Sagsnr.
2017-0314808

Forslag til ændringer i lokalplanen og kommuneplanen

På baggrund af den offentlige høring og designmanualen for højhuse (bilag 10) udarbejdet af bygherre foreslås en række ændringer i lokalplanbestemmelserne, samt en ændring vedr. parkering, besluttet på BR-mødet den 27. april 2017.

Tegning nr. 2 - Anvendelse

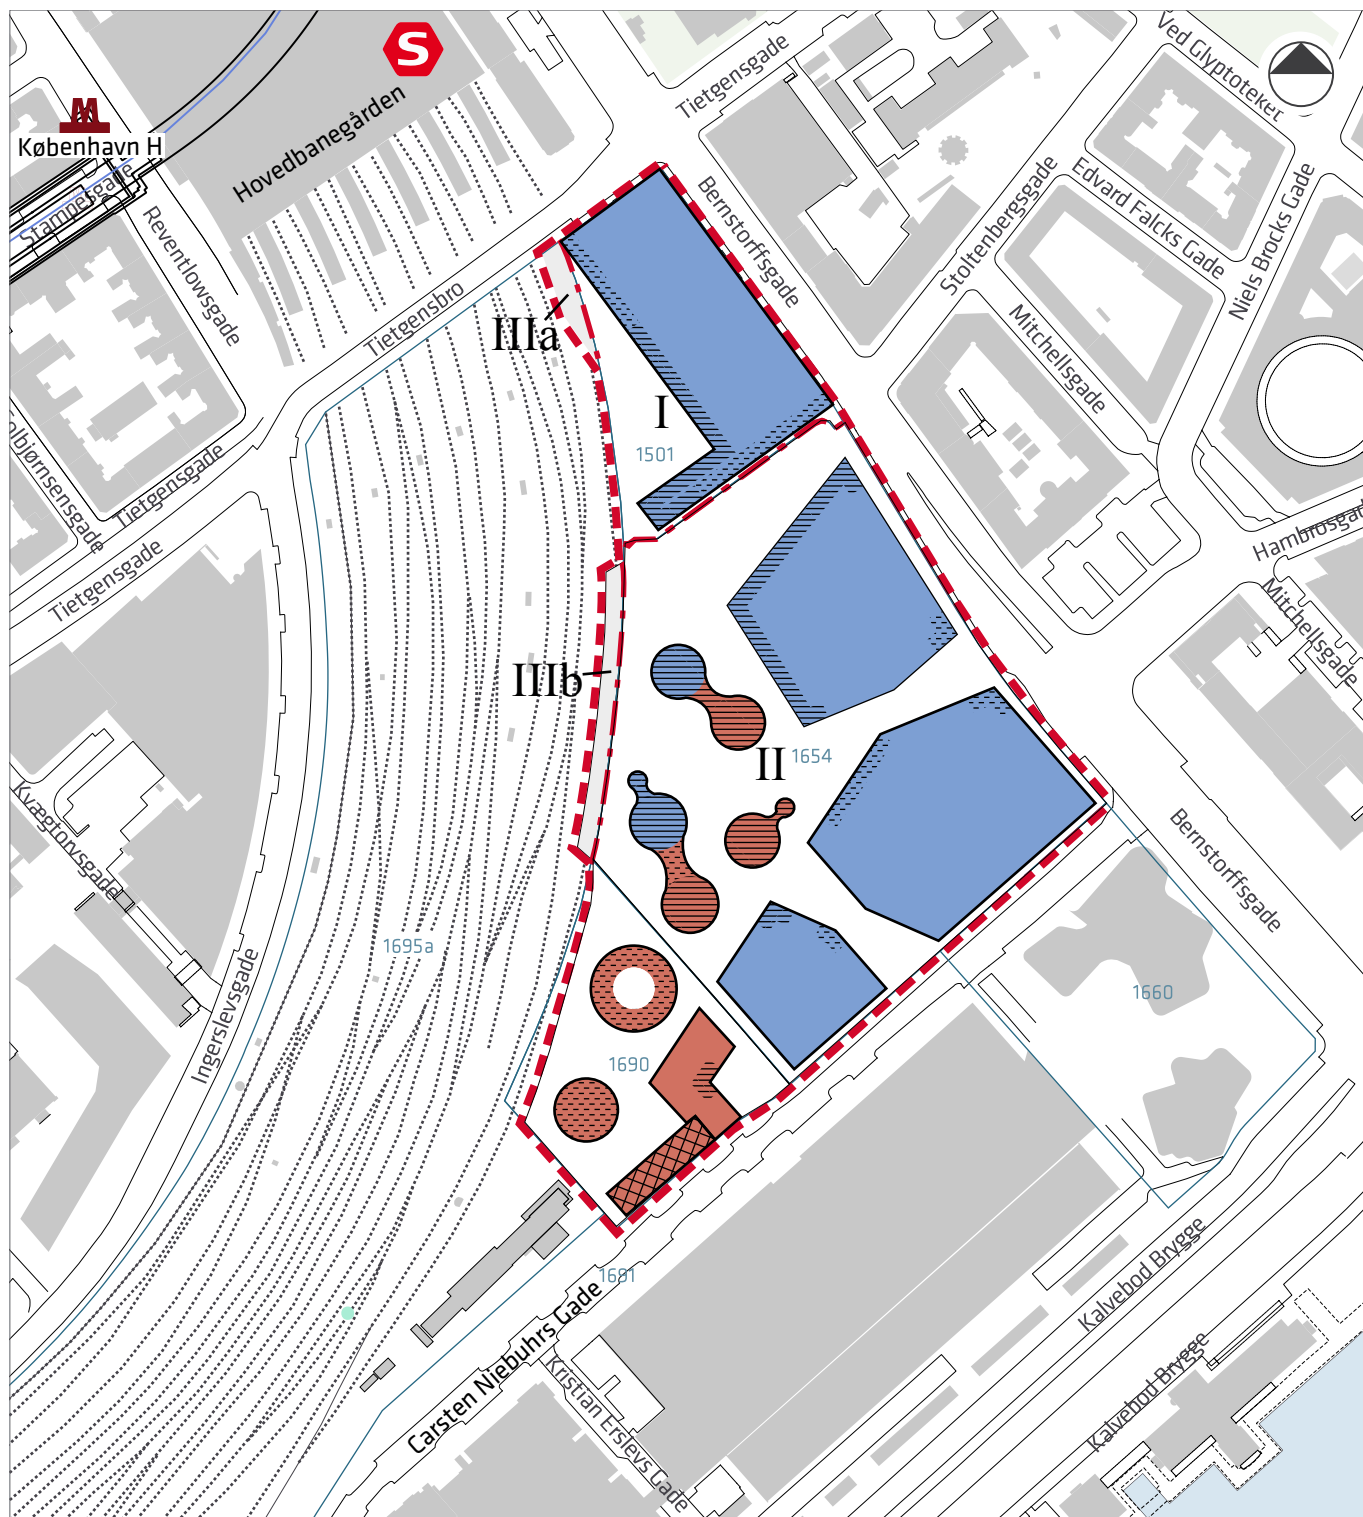
13. Lokalplantegning nr. 2 foreslås ændret således, at der i randbebyggelsen mod Kulturaksen samt mod plinten sikres flere butikker, restauranter, cafeer og lign. jf. § 3, stk. 10 a, mens hjørnerne i randbebyggelsen mod Bernstorffsgade overfor Polititorvet, samt adgangen til bygning G fra plinten og bygning H i passagen ændres fra § 3, stk. 10 a til § 3, stk. 10 b, så der gives mulighed for bl.a. adgangsfoyer.

Baggrunden for ændringen er at styrke bylivet på plinten, langs Kulturaksen og mod Bernstorffsgade, samt give mulighed for adgang til domicilet mod Bernstorffsgade overfor Polititorvet, og også give mulighed for adgang fra passagen til kontorbygning mod Carsten Niebuhrs Gade. Se forslag til ny tegning nr. 2 nedenfor.

Tegning nr. 4 - Bebyggelsesplan

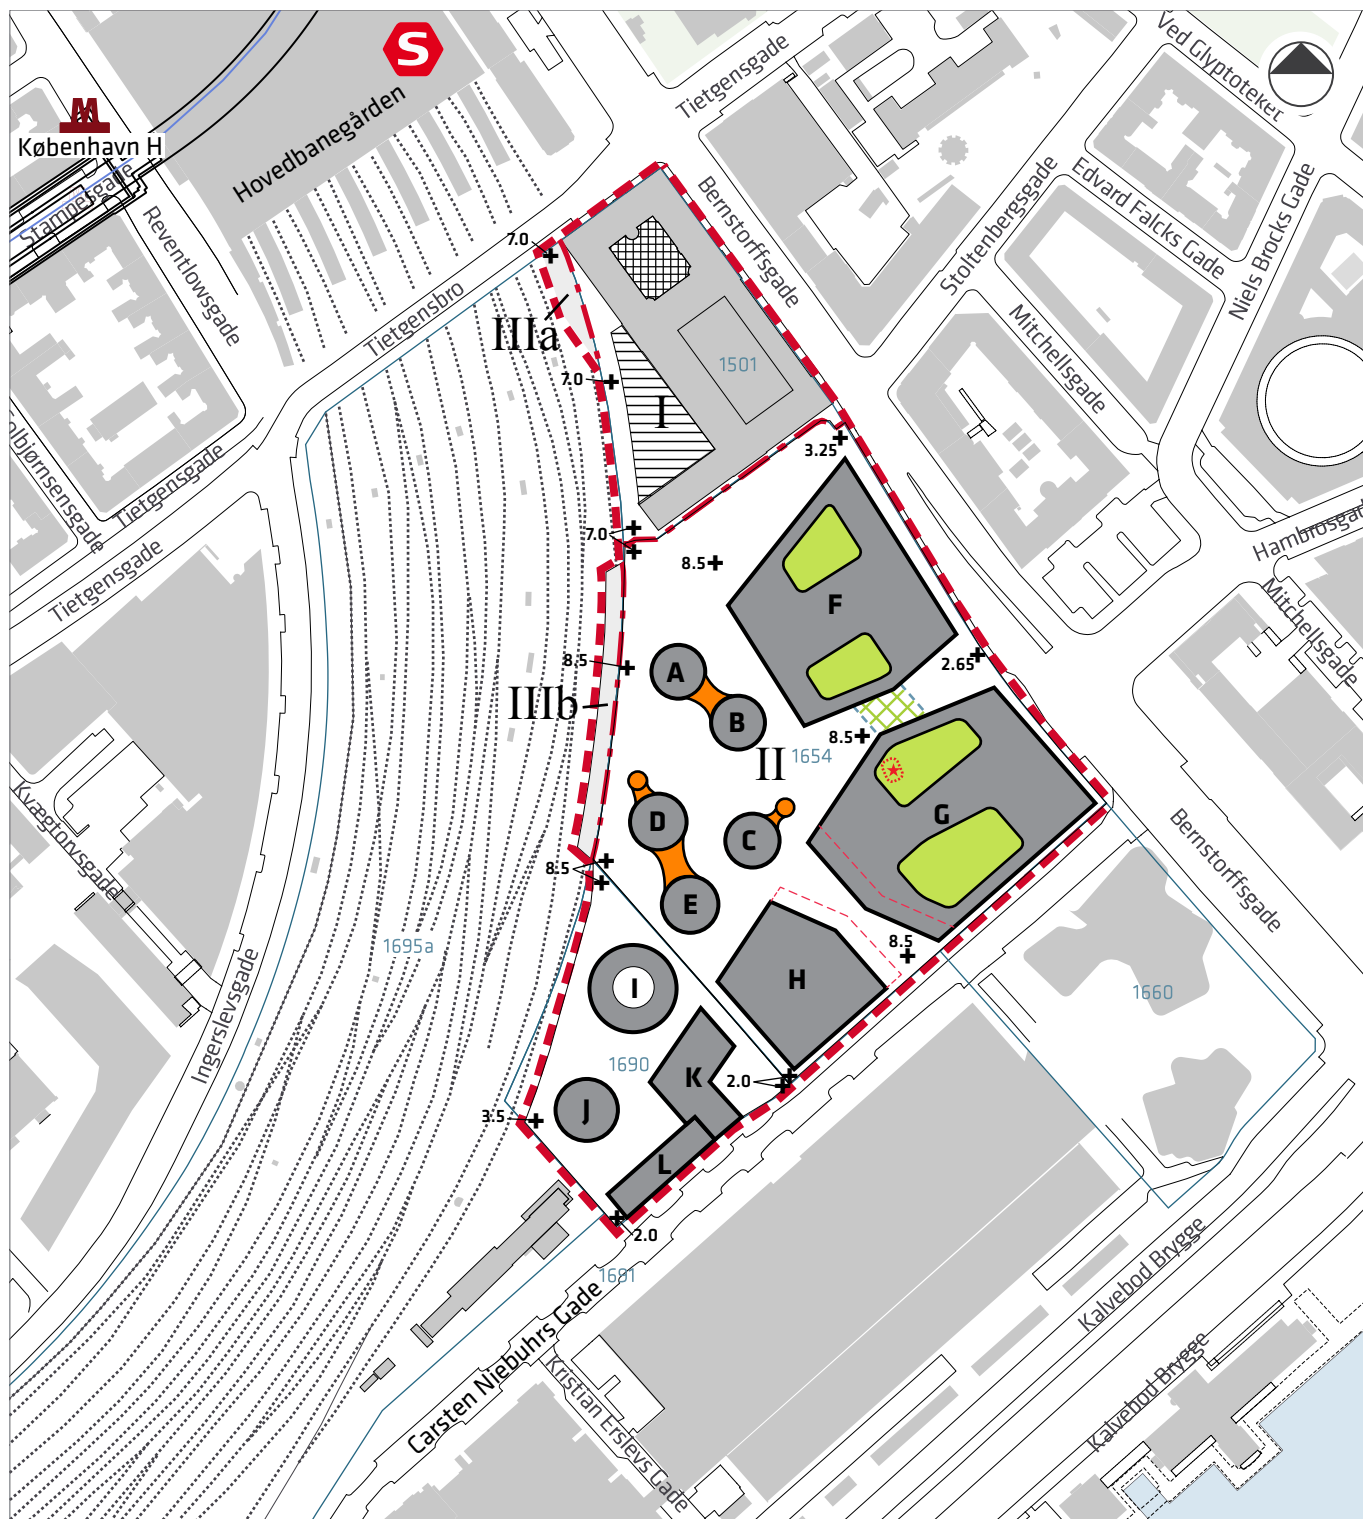
6. §5, stk. 9, 3. pkt. ændres fra: ”... På bebyggelse, placeret mod Bernstorffsgade og Carsten Niebuhrs Gade, kan placeres de på tegning nr. 4 viste cirkulære taghuse med en maksimal diameter på 18 m. Taghuse må maksimalt være 8 m høje målt over tagetagen og skal rykkes mindst 1 m tilbage fra tagetagens facadeflugt. ...” til:

Baggrund for ændringerne er, at de ønskede installationer ikke kan passes ind i de runde tagbygninger. De nye former på taghusene vil være mindre synlige, da de bliver lavere, og vil ikke være synlige henover den bevaringsværdige Centralpostbygning, set fra Bernstorffsgade ved hovedbanegården.

14. Lokalplantegningen nr. 4 forslås ændret jf. de nye bestemmelser i § 5, stk. 8 for taghuses placering og udformning. Se forslag til ny tegning 4 nedenfor.

”... På bebyggelse, placeret mod Bernstorffsgade og Carsten Niebuhrs Gade, *kan placeres taghuse indenfor det angivne område jf. tegning nr. 4.* Taghuse må maksimalt være 3,5 m høje målt over tagetagen, og skal rykkes mindst 1 m tilbage fra tagetagens facadeflugt. *Ét sted jf. lokalplantegning nr. 4 kan placeres en ”skorsten” med en højde på maksimalt 7 m, som skal integreres udtryks- og placeringsmæssigt med de øvrige taghuse.*”
